IN.271.1.2024

Dotyczy: Postępowania na budowę kanalizacji sanitarnej oraz sieci wodociągowej na terenie miejscowości Dąbki.

Na podstawie art. 284 ust 2 ustawy z dnia 11 września 2019 roku Prawo zamówień publicznych (t.j. Dz. U. z 2023 r., poz. 1605 z póź. zm.), udzielam wyjaśnień zapytań, które wpłynęły do Zamawiającego:

PROFIL OTWORU

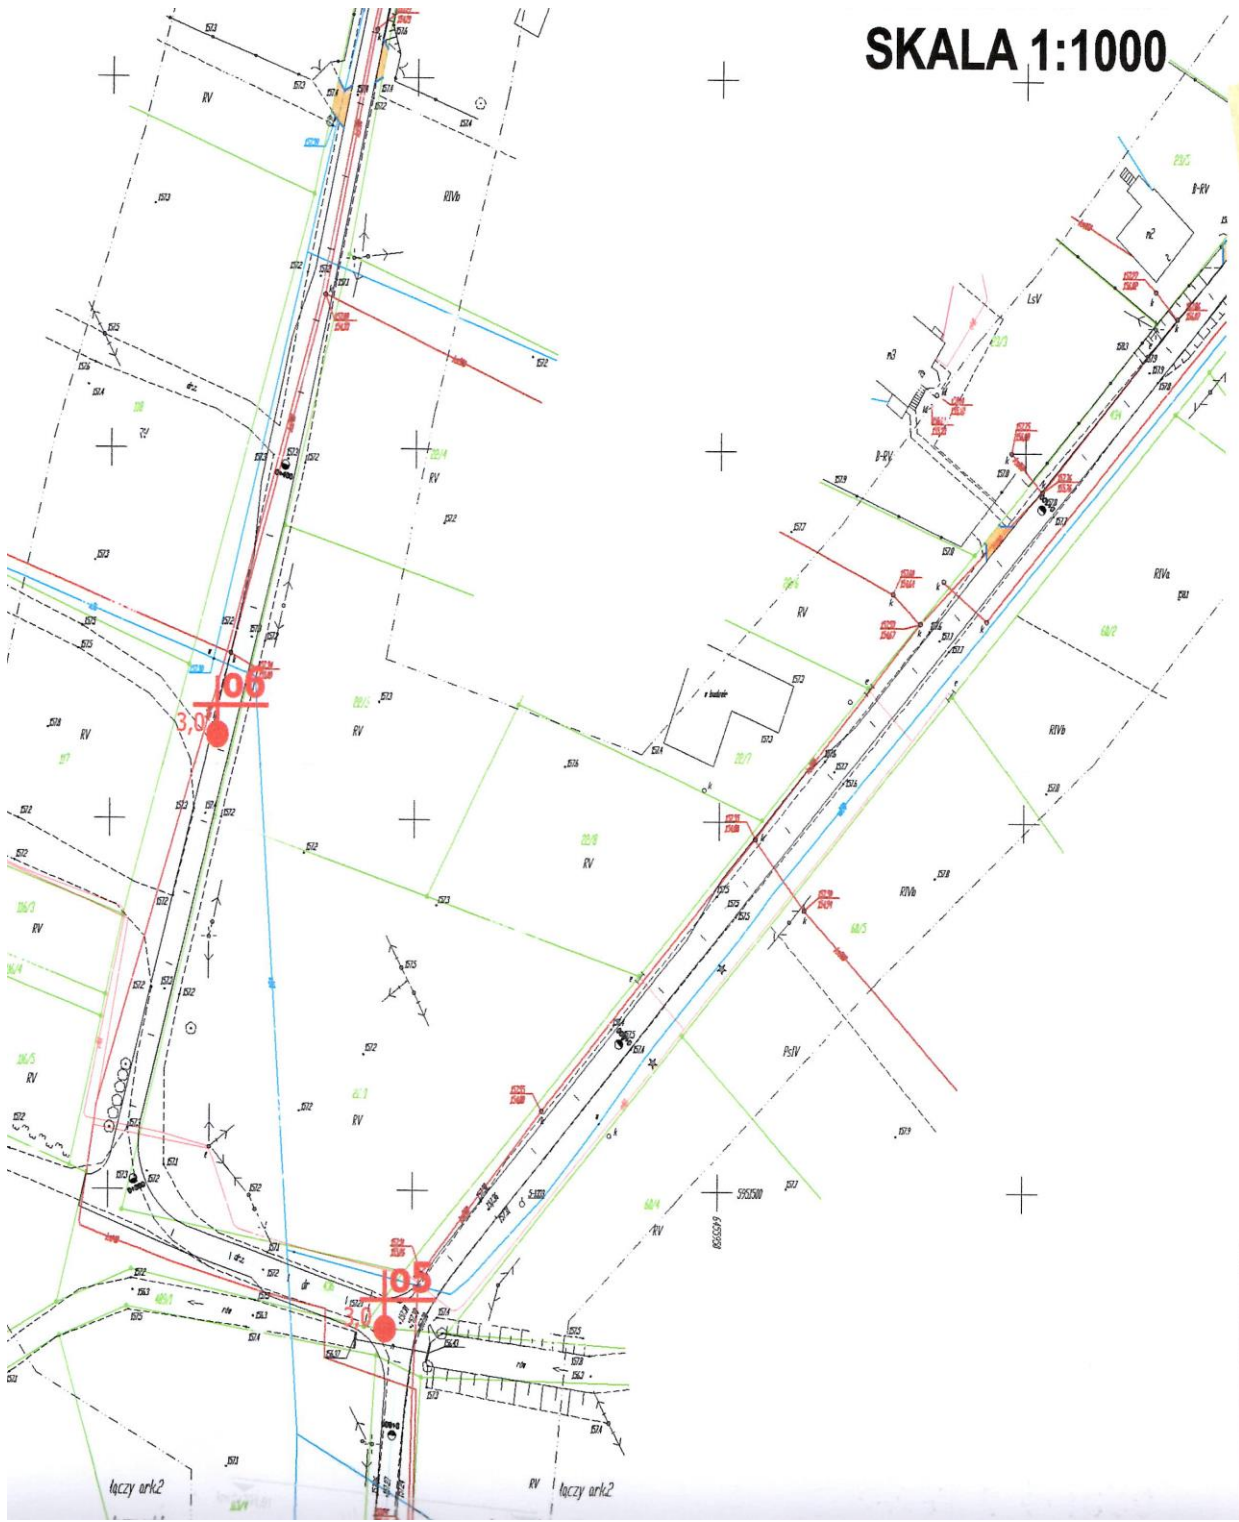
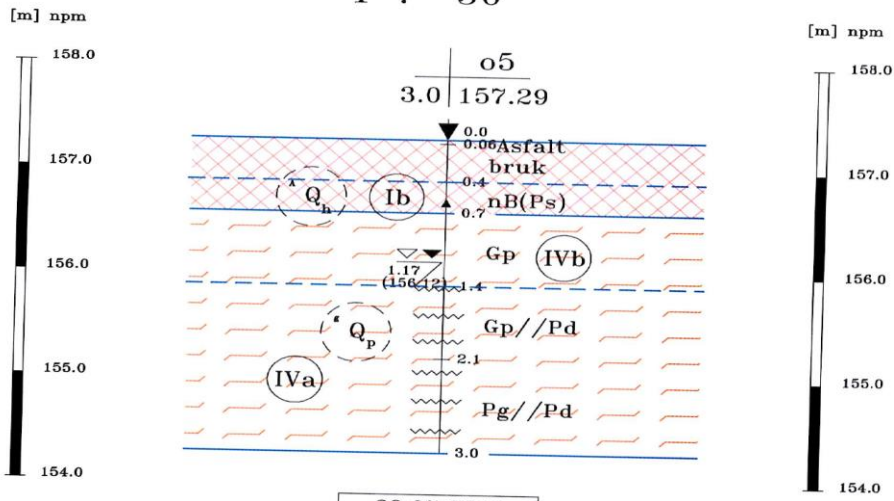
1. Czy Zamawiający jest w posiadaniu dokumentacji warunków gruntowo-geologicznych terenu objętego inwestycją lub posiada wiedzę jakie warunki gruntowo-geologiczne panują na tym terenie?

1. W załączeniu wyciąg z dokumentacji geologicznej.
2. W ramach przedmiotu zamówienia nie należy kalkulować wymiany gruntu.
3. Na terenie inwestycji mogą wystąpić wody gruntowe. Stan wód gruntowych ocenia się jako średni w rocznym cyklu hydrologicznym. Szacowane typowe wahania zwierciadła wody gruntowej przyjmuje się na poziomie $\pm 0,5$ m.
